ZP.271.7.2022

I N F O R M A C J A

Dotyczy: Postępowania o zamówienie publiczne w trybie podstawowym bez przeprowadzania negocjacji pn. „*Wykonanie nadbudowy budynku Zespołu Szkół Ogólnokształcących przy ul. K. Kurpińskiego 30 we Włoszakowicach wraz z wymianą systemu instalacji grzewczej*”.

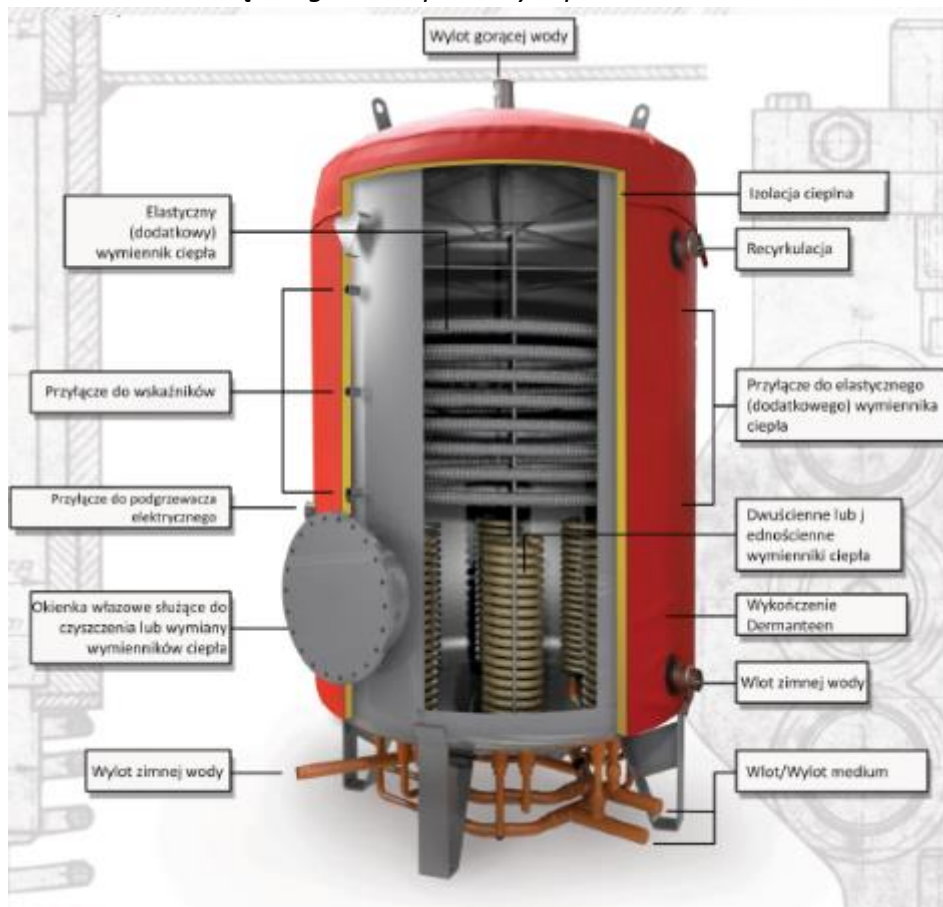
Prosimy o wyjaśnienie czy zbiorniki buforowe umiejscowione na dachu mają być w jakiś sposób zabezpieczone przed warunkami atmosferycznymi (opadami), jeśli tak to prosimy o określenie w jaki sposób.

Są dostępne na rynku rozwiązania gotowe np. Firmy REFRA, które są przystosowane do montażu na zewnątrz zgodnie z poniższym prtsc.

W przypadku kiedy Oferent wybierze dostawcę, który w swojej ofercie nie posiada zabezpieczenia zbiornika przed wpływami atmosferycznymi należy go zabezpieczyć płaszczem z blachy ocynkowanej.

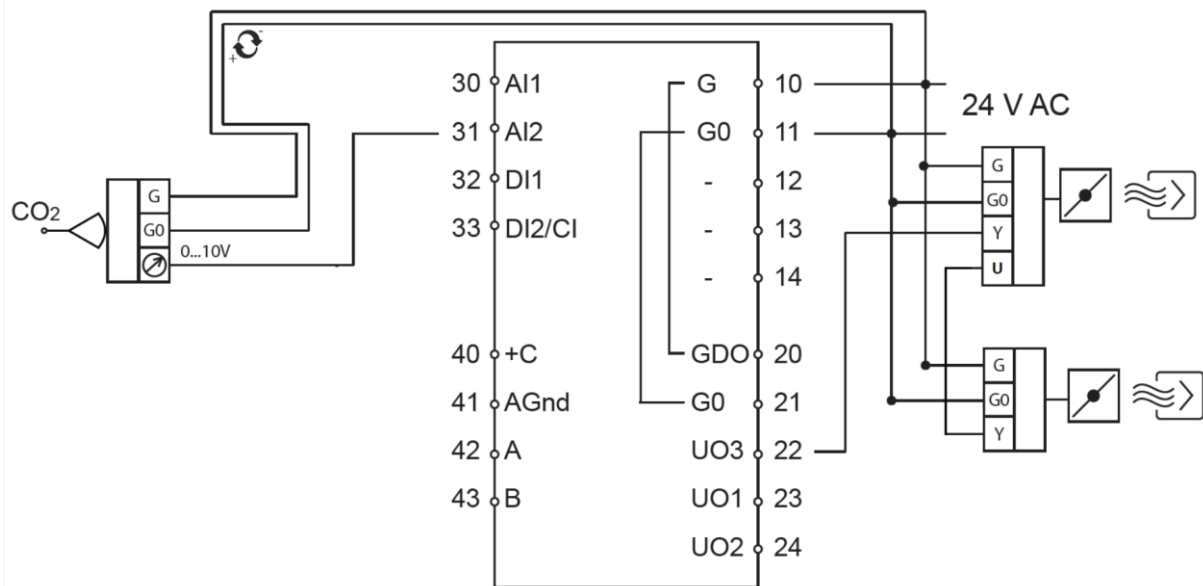
Projekt techniczny nie zawiera wrysowanych instalacji układów czerpnych i wyrzutowych od central wentylacyjnych. Prosimy o uzupełnienie.

Dla centrali TC-35:

- czerpnia prostokątna o wymiarach 400mm x 500mm np.:

- wyrzutnia prostokątna o wymiarach 400mm x 500mm i wysokości min.0.4m nad połacią dachu np.:

Ponadto rozwiązania podano w załączniku nr 1.1 oraz 1.2 do odpowiedzi na pytania.
